Italia Nostra

Oggetto : Osservazioni al Progetto preliminare del Piano Urbanistico Comunale adottato con Deliberazione del Consiglio Comunale n. 92 del 7 Dicembre 2011 ai sensi dell'art. 38 comma 2 della L.R. N. 36/1997 e s.m.

Italia Nostra Onlus, Sezione di Genova, Associazione per la Tutela del Patrimonio Storico, Artistico e Naturale, presenta le seguenti Osservazioni al progetto preliminare di PUC adottato.

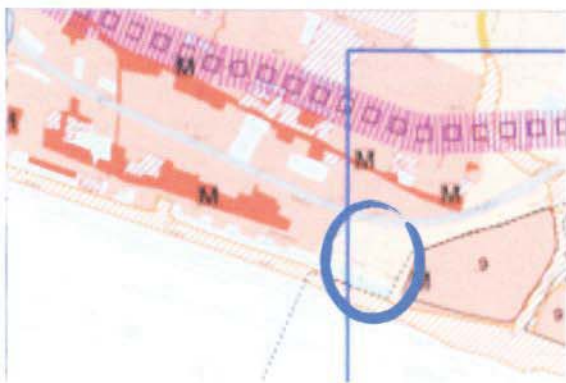
La zona che da Via Pisa (a nord) via Livorno (rio Parroco ad Ovest) e le case con accesso su via Camilla (ad Est) sale verso la valletta Puggia ha avuto in questo ultimo decennio a più riprese le attenzioni di vari progetti di parcheggi interrati incidenti proprio su questa parte terminale della valletta in sfregio anche ai vincoli che su di essa insistono (vedi quelli riguardanti villa Camilla). Ancora oggi mantiene le caratteristiche di spazio verde (ex alveo del Rio Parroco oggi tombinato) e, come evidenziato anche alla Sovrintendenza, con presenze storico artistiche al suo interno (due cicogne delle antiche fontane). Appare dunque alquanto discutibile la trasformazione in primis della stessa villa Camilla, come edificio, non più come emergenza storica monumentale ma come ACVU (ambito di Conservazione del verde urbano strutturato) e l'inserimento dell'area in questione in ambito ACIU.

Chiediamo che

l'intera zona venga assoggettata al regime AC- VU e venga definitivamente scongiurata ogni ipotesi di parcheggi interrati nella valletta
